Kommentar til vedtak APM-121/22

Datert 19.10.22

Plankonsulent Opus har på vegne av forslagsstillar Bonava utarbeida planforslag for Lonena aust (planID 46312021003). Planforslaget er utarbeidd i tråd med områdeplan for Lonena (planID 1263-201610).

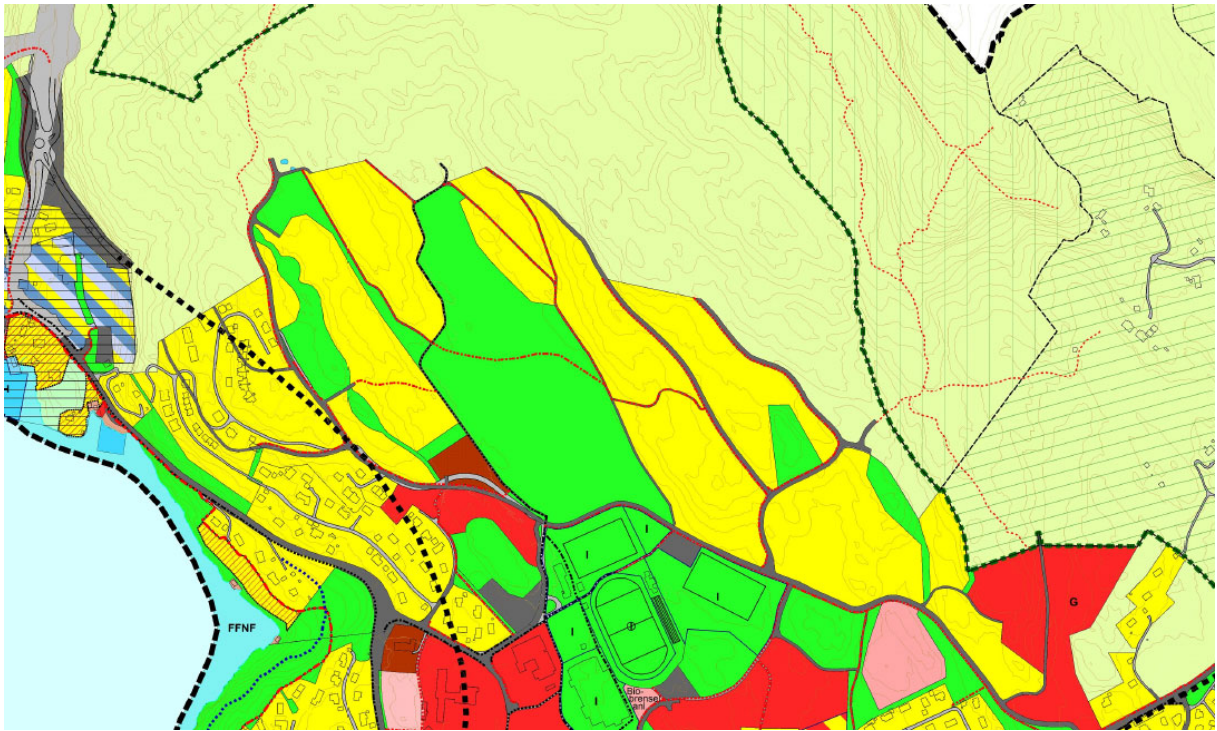
Forslag 2 krev vidare at *« (...) dersom det viser seg at det er vanskelig å finna anna hovudtilkomst til bustadfeltet (...) må det koma eit nytt rekkefølgekrav (...) der det må stå: (...) skal ei fysisk hindring vera på plass for å hindra at barn og andre spring/ går rett ut i vegen forbi Langheiane 10.*

Vi vil gå i dialog med naboar i Langheiane 10 for blant anna å finne løysing for gangtilbod, og eventuelt ytterlegare trafikk sikringstiltak også på sørsida av Lonslia i samband med høyringa. Endringar vil verte innarbeidd i samband med revisjon av planforslaget.

Figur 3-2: Plankart for områdeplan for Lonena. Areal for bustadbygging er betydeleg redusert samanlikna med tidlegare KDP og det er sikra korridorar i samband med Brekkeløypa.

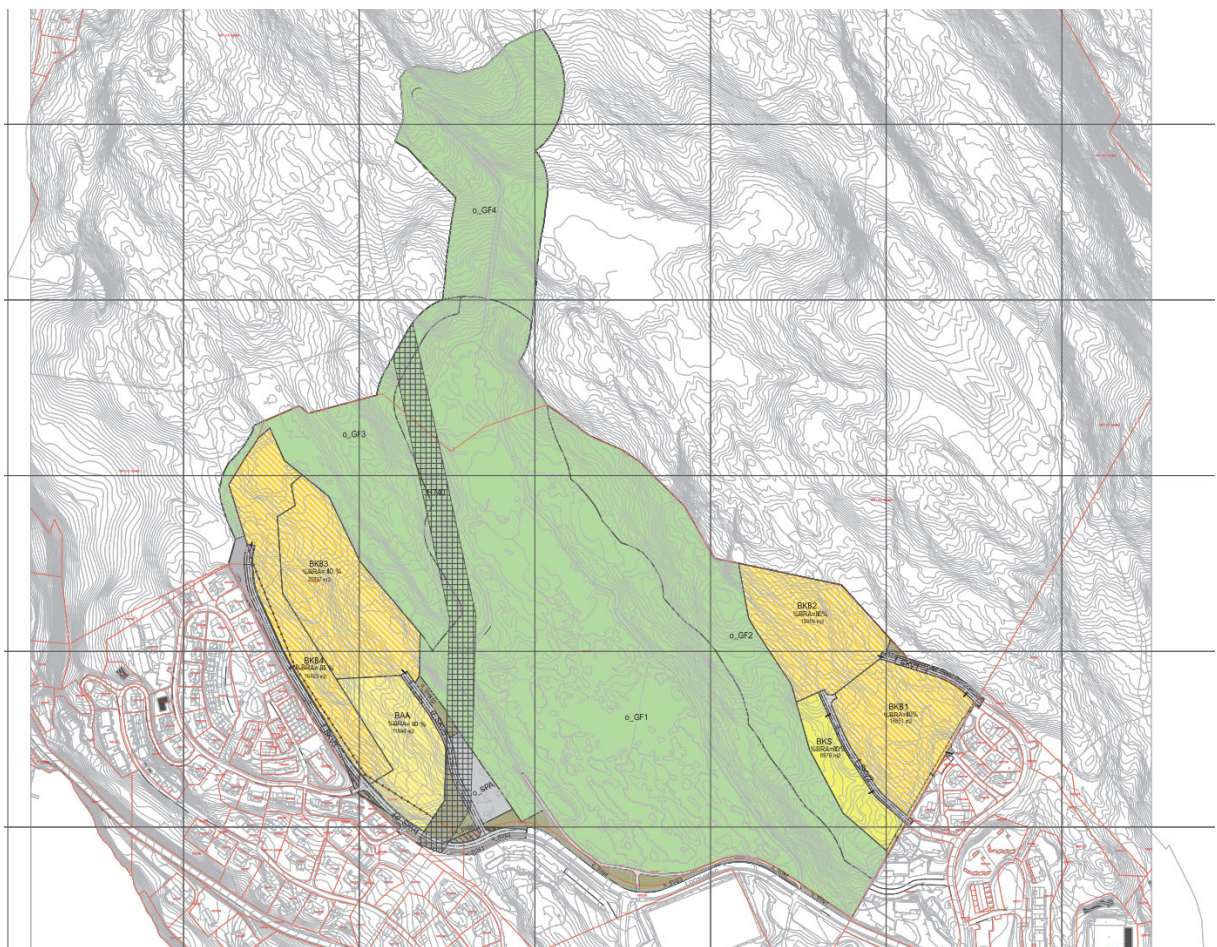
Forslag 3 fordrar at blå/grønstruktur mot eksisterande bustader skal vere minimum 30 meter brei på det smalaste. Det vert stilt spørsmål ved heimelen til føreslått avstand.

Eit sentralt mål i arbeidet med områdeplanen var å kartlegge viktige friluft- og rekreasjonsområde som skulle bevarast. Gjennom planprosessen vart arealet for bustadføremål betydeleg avgrensa og vart omlag halvert samanlikna med tidlegare kommunedelplan for Knarvik – Alversund 2007-2009. Desse areala er regulert til friområde o_GF1-4 i områdeplanen og Lonena aust vart då regulert til bustadbygging. Korridor for stiar som er hensiktsmessig å ta vare på og/eller vidareutvikle er sikra ved formål i plankartet til områdeplanen.

Vi vil i vidare arbeid gå i dialog med naboar og vurdere andre tiltak for å ivareta omsynet til dei.

Figur 3-3: Utsnitt av gjeldande KDP. Særleg angitt omsynssone for friluftsliv (H530) er framheva i brunt

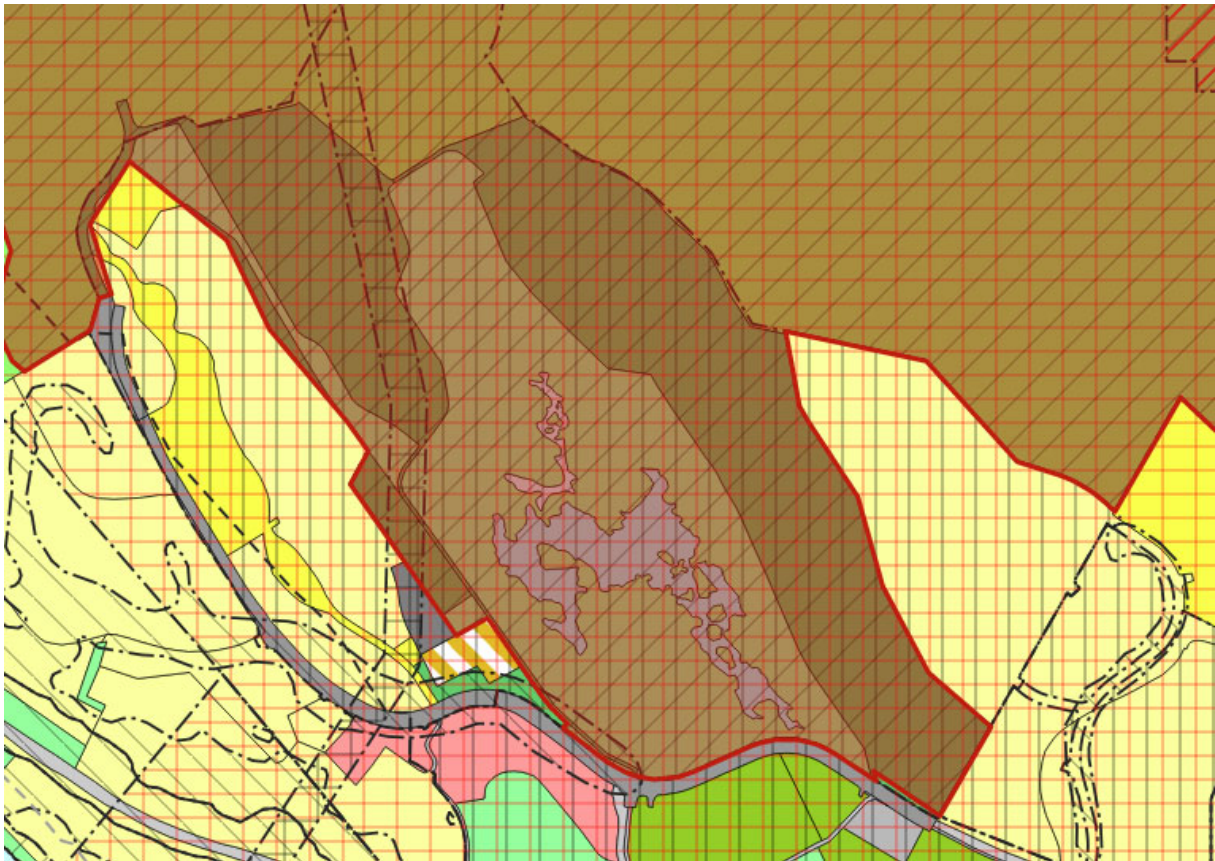
Ein avstand på 30 meter vil få følgjer for den grønstrukturen som no er regulert i forslaget. Bustadane vil måtte trekkjast lenger mot nord, og soleis tettare på regulert omsynssone for friluftsliv (H530) jf. gjeldande kommunedelplan.

Dette vil også føre til unødvendig terrengingrep. Vi trur ikkje regional planmynde vil akseptere ein slik omprioritering, for å sikre ein buffer mellom eksisterande og ny bustadar.
